**EStor-Lux II**

Objet : Réponses aux questions reprises dans le courrier du 20 mars 2024 relatives au projet de construction d'un parc de batteries de stockage à Aubange.

Date : 21 mars 2024

Plan d'implantation du projet

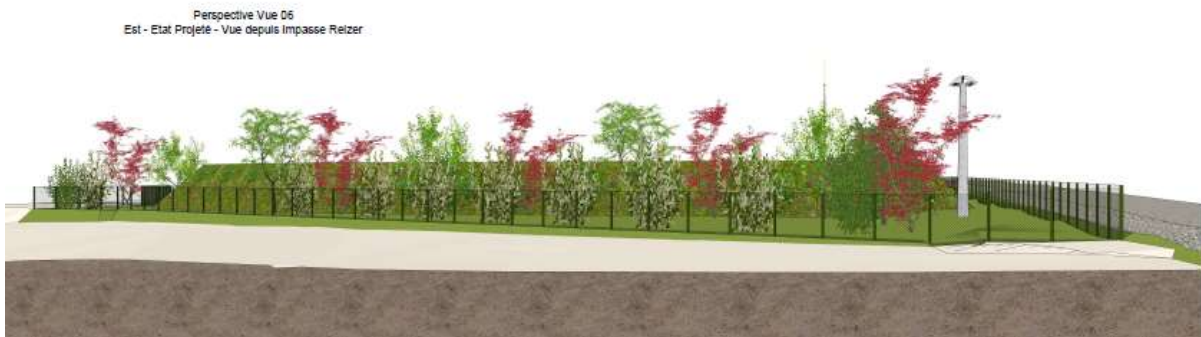
1. Quel sera l'impact sonore et visuel pour les riverains ? L'étude acoustique est confidentielle et ne peut être consultée.

Par ailleurs, le merlon anti-bruit constitue également un dispositif d'intégration paysagère qui renforce la fonction de zone tampon entre la zone d'activité économique industrielle où est implanté le parc et la zone d'habitations à l'est de ce dernier.

Le merlon sera enherbé et une zone verte (arbres hautes futaies, devis joint au dossier de demande) sera plantée entre la limite de parcelle et ce merlon, conçu pour n'entraîner aucun déséquilibre paysager. Il permettra d'isoler visuellement (et acoustiquement) la zone d'habitation des activités de la zone d'activité économique industrielle (poste Elia, Recyparc, activité de recyclage métaux et de déchets industriels).
